女川原子力発電所第2号機 工事計画審査資料	
資料番号	02-補-E-01-0100-6-4 改 2
提出年月日	2023年6月2日
【凡例】 [ ] : 前回ヒアリング資料からの変更箇所

補足-100-6-4 原子炉格納容器調気系主配管の  
要目表記載変更について

東北電力株式会社

## 原子炉格納容器調気系主配管の要目表記載変更について

添付資料3：機器の配置を明示した図面（今回変更認可申請資料）

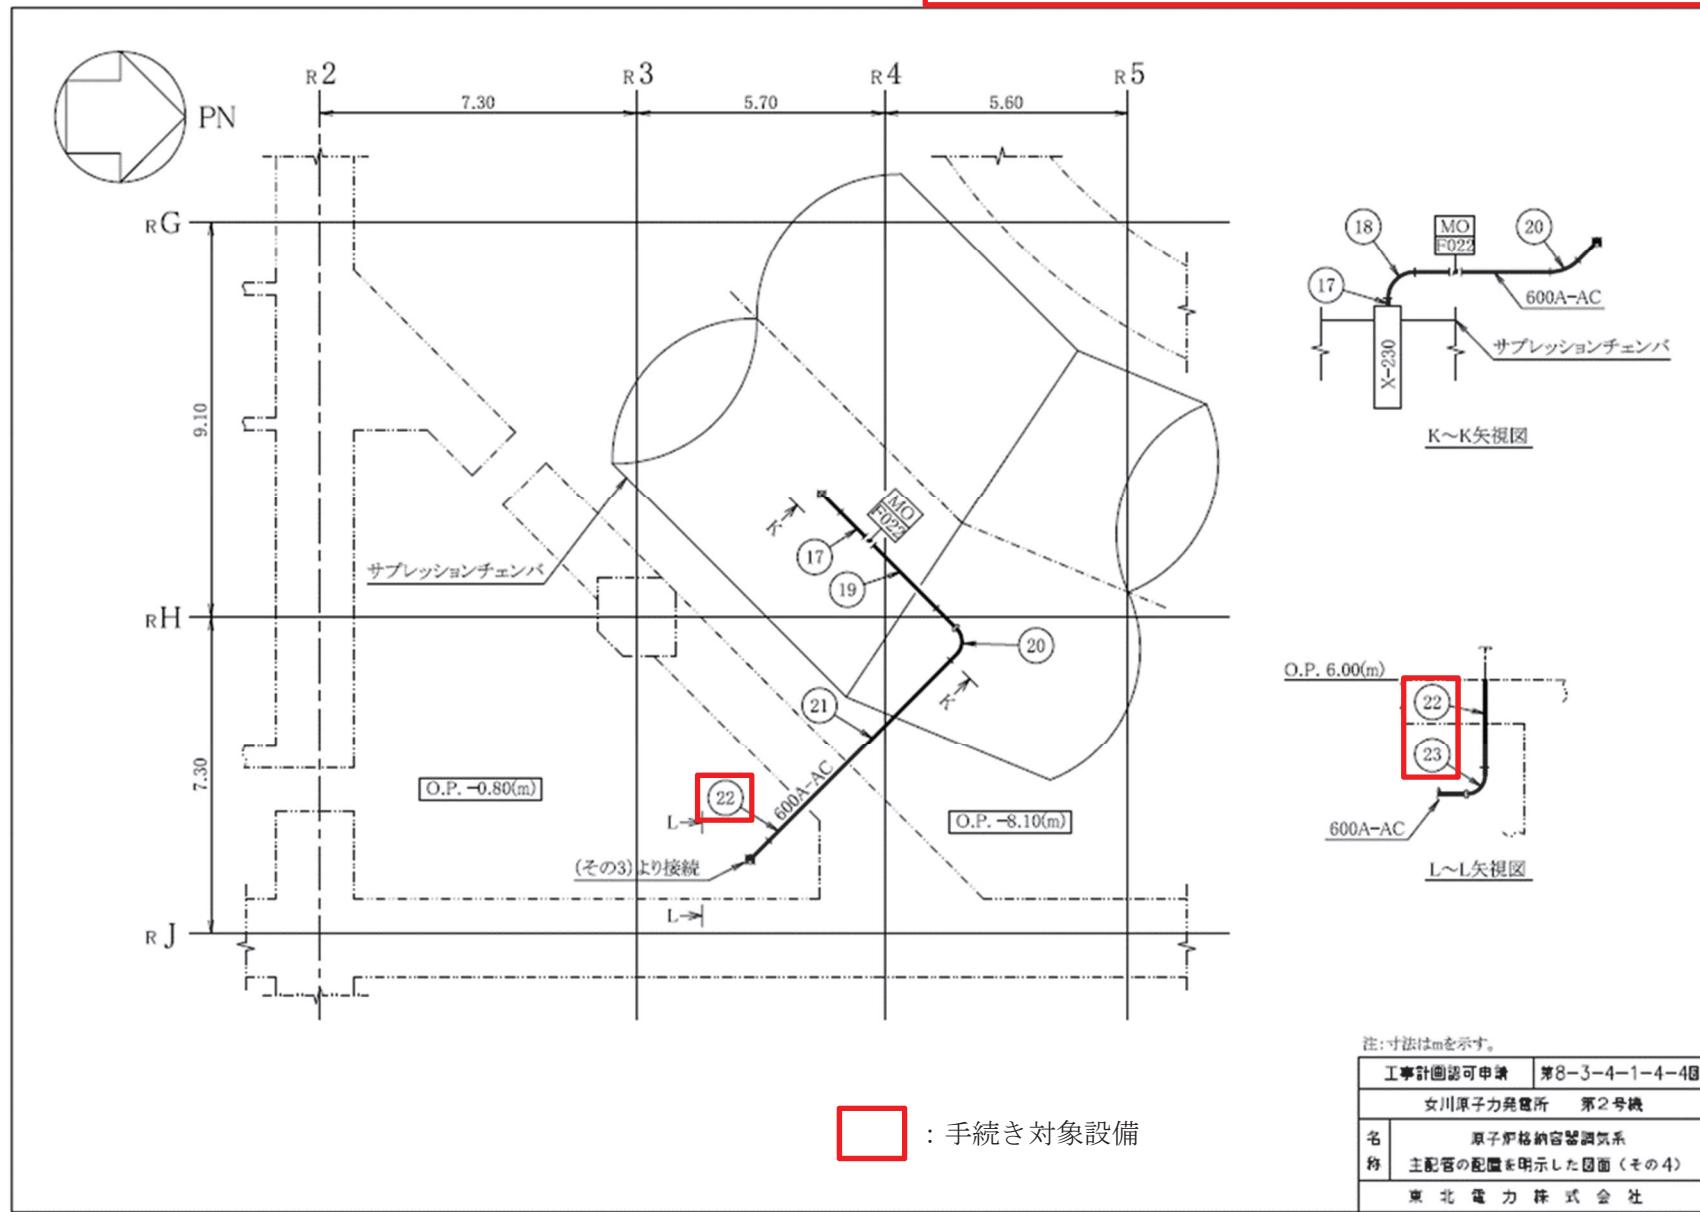
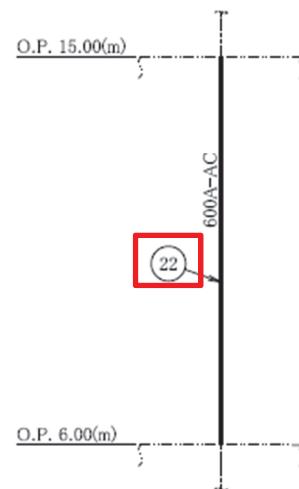
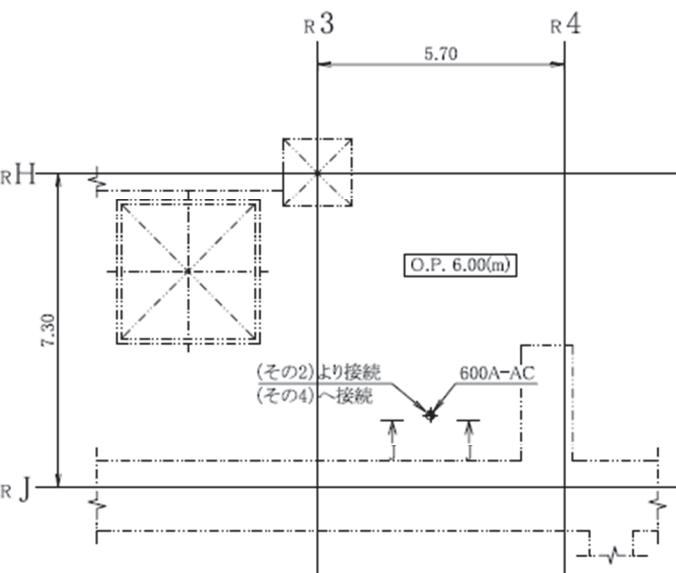
「原子炉格納容器配管貫通部(X-230)～ドライウェル出口配管分岐点」の配管のうち、既設配管の一部を耐震性強化のため厚肉化する。

変更点は以下のとおりである（添付資料 1～3）。

変更前：(外径) 609.6(mm), (厚さ) □ (9.5) (mm), (材料) SM41C, SM400C

変更後：(外径) 609.6(mm), (厚さ) □ (31.0) (mm), (材料) SM400C  
(外径) 変更なし, (厚さ) 変更なし, (材料) 変更なし

変更前：(外径) 609.6(mm), (厚さ) □ (9.5) (mm), (材料) SM41C, SM400C

変更後：(外径) 609.6(mm), (厚さ) □ (17.5) (mm), (材料) SM400C  
(外径) 変更なし, (厚さ) 変更なし, (材料) SM400C\*

\*厚肉化に伴うエルボ取替により SM41C 材はなくなる

参考資料1：原子炉格納容器調気系主配管の要目表の記載変更内容説明（1／6）

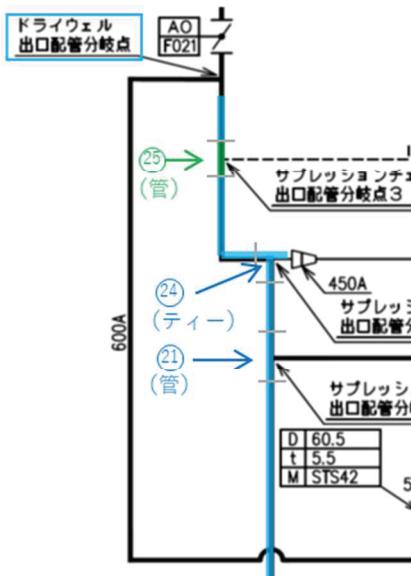
609.6	/ (9.5)							既設配管の一部厚肉化であるため既設配管仕様を呼ぶ「変更なし」を記載
			609.6	/ (9.5)							JIS規格外の継手であるため管として記載
原子炉格納容器配管貫通部 (X-230) ～ ドライウェル出口配管分岐点	427 *4	171	—			～ ドライウェル出口配管分岐点	変更なし 854*9	変更なし 200*9	427 854*9	171 200*9	609.6 17.5) STS410
サプレッションチャンバ出 口配管分岐点1 ～ T48-F045	427 *4	171	318.5	*5 (10.3)	*14 SM400C						変更なし

参考資料1：原子炉格納容器調気系主配管の要目表の記載変更内容説明（2／6）

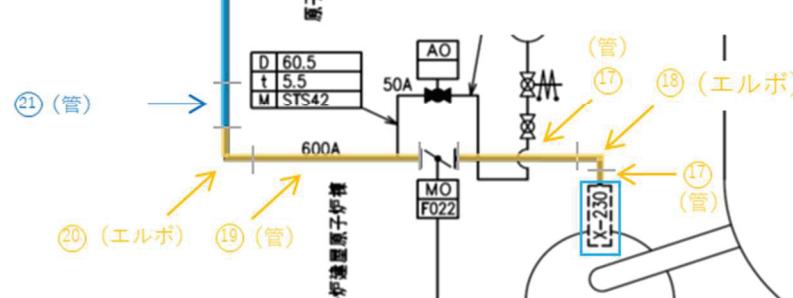
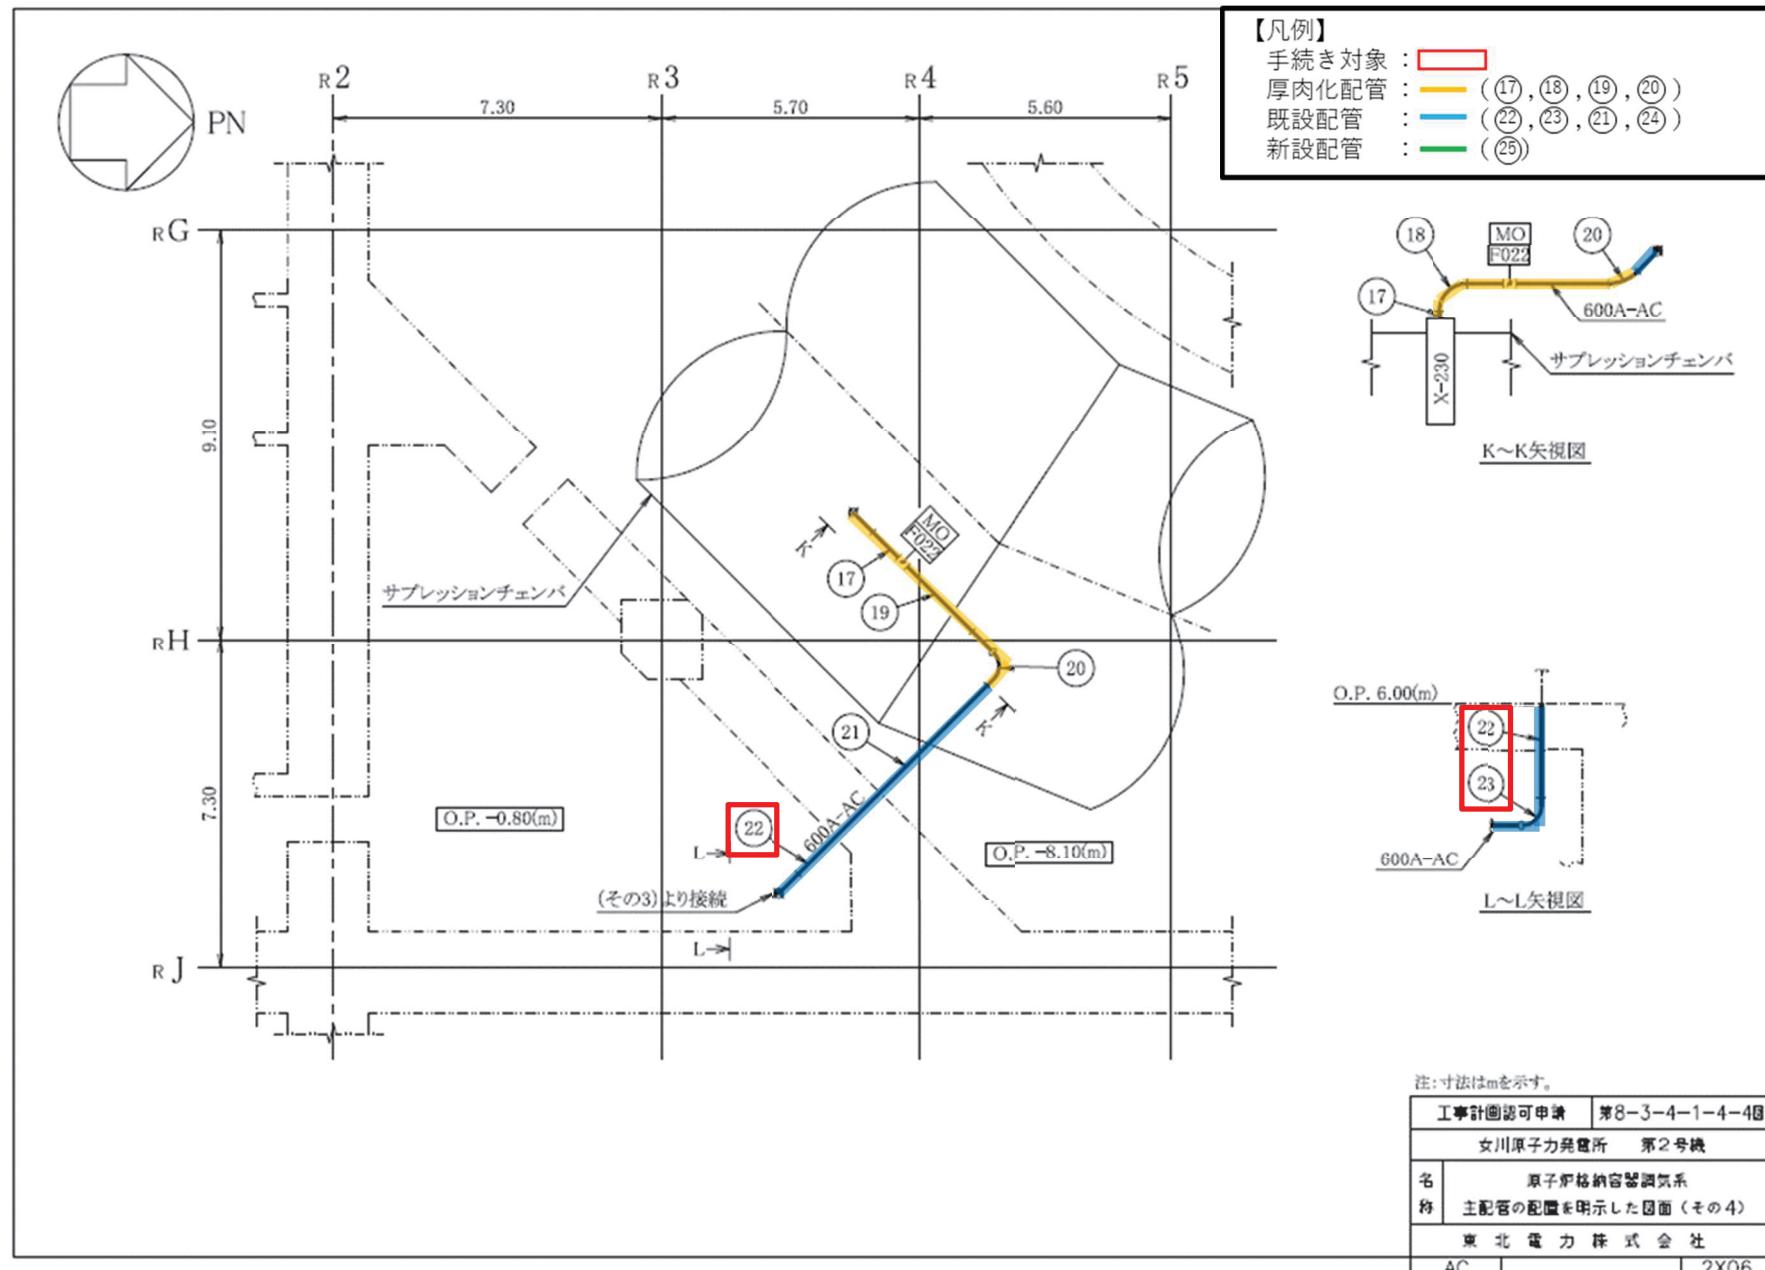
厚肉化配管 : — (17, 18, 19, 20)

既設配管 : — (22, 23, 21, 24)

新設配管 : — (25)

図 1 継手の製造方法（引き抜き製法）

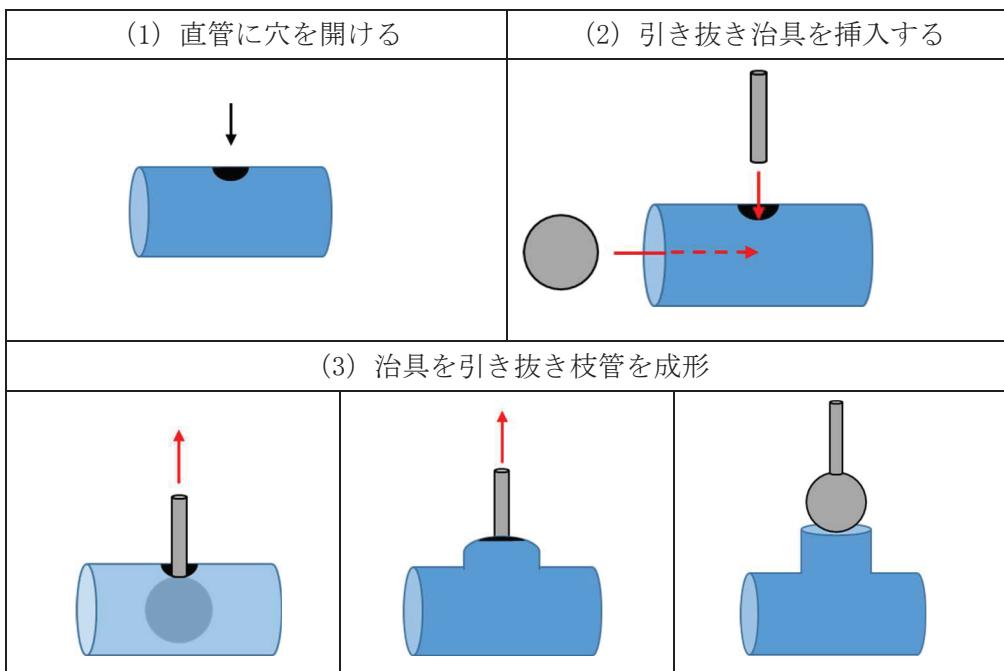
原子炉格納容器調気系から原子炉格納容器フィルタベント系への分岐点において 600A/600A/400A の管継手を採用する。当該管継手は口径、肉厚等より引き抜き製法で製造されるものである。引き抜き製法の概要を図 1 に示す。

図 2 JIS 規格管継手及び JIS 規格外管継手に係る強度の確認方法の概念図

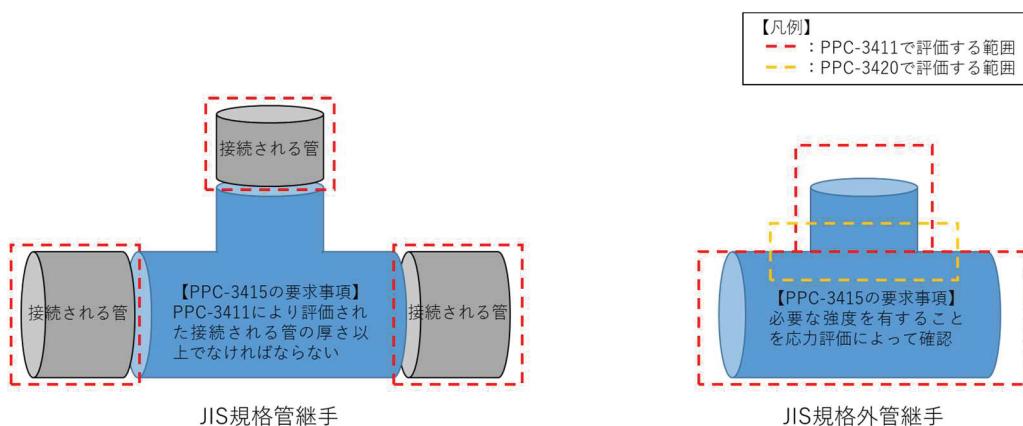
一方、JIS 規格外管継手に対しては、「PPC-3415 管継手」の「ただし、応力計算を行って必要な強度を有することが明らかである場合は、この限りではない」を踏まえ、管継手に対する応力計算を行い、必要な強度を有することを確認する。確認方法は、JSME 設計・建設規格 2005/2007 に規定されていないものの、当該の管継手が、直管に穴を開けて成形したものであることを踏まえ強度の確認を行う。

強度の確認は、直管に穴を開けて成形したものを踏まえ、JIS 規格管継手と同様に「PPC-3411 直管」の規定により必要とされる厚さ以上であることの検討、「PPC-3420 穴と補強」等の規定により補強に有効な範囲内にある補強に有効な面積が補強に必要な面積より大きくなること等の検討を行う。この 2 つの検討を行うことにより、当該の管継手に対する直管部の検討および管の接続部近傍に対して必要な強度を有することの確認が出来ることから、「PPC-3415 管継手」の要求事項に適合していると判断している。

図3 JIS 規格外管継手の主な設計の流れ

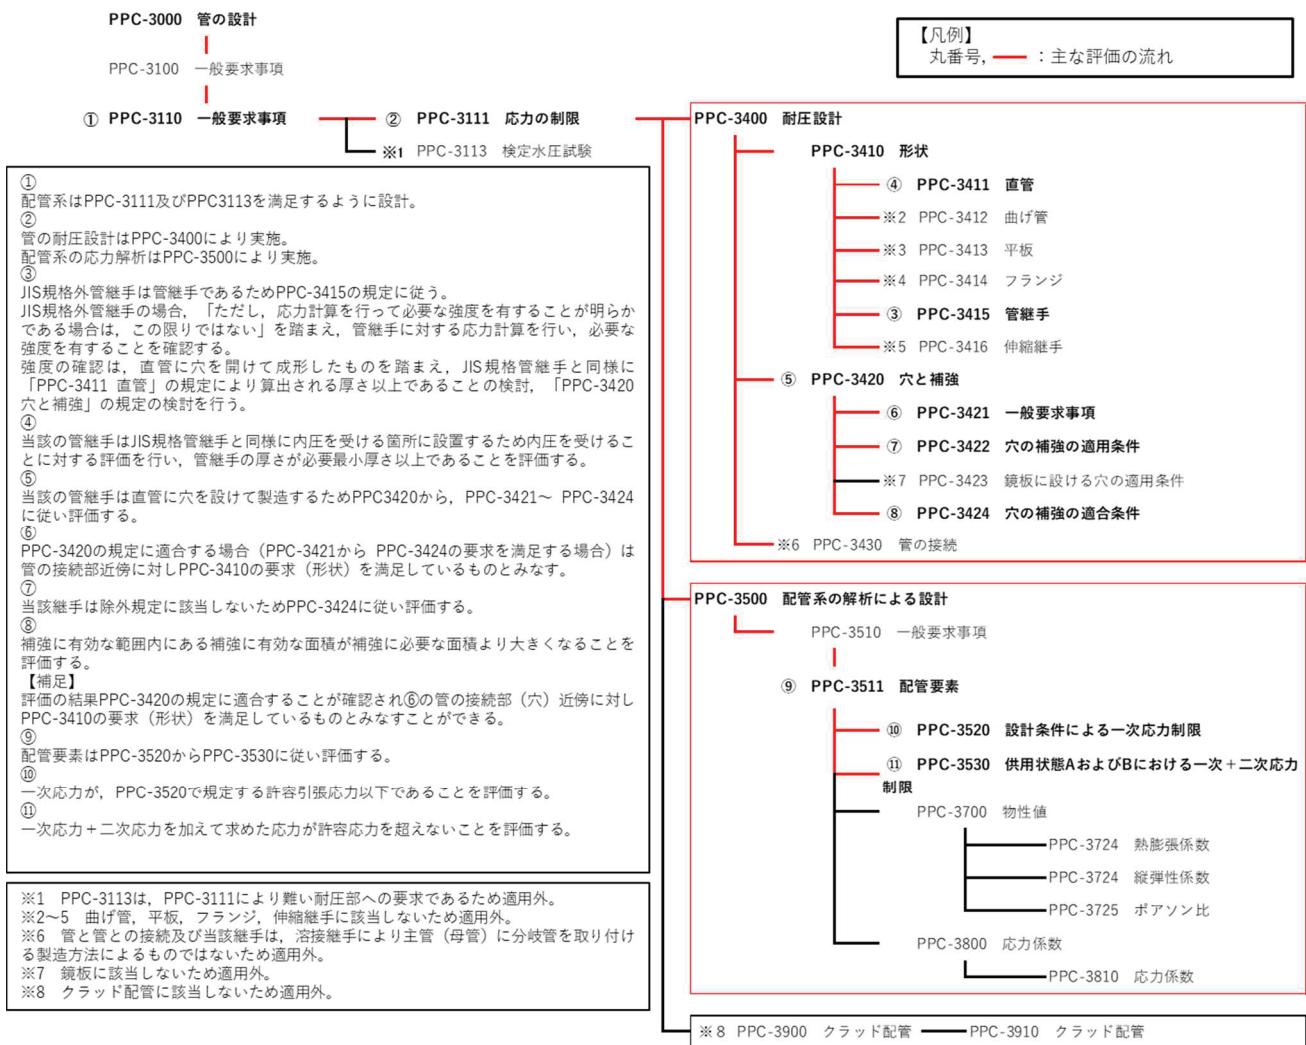
JSME 設計・建設規格 2005/2007 クラス 2 配管における JIS 規格管継手に対する要求及び JIS 規格外管継手の強度の確認方法について表 1 及び図 2 に、JIS 規格外管継手の主な設計の流れについて図 3 で整理する。
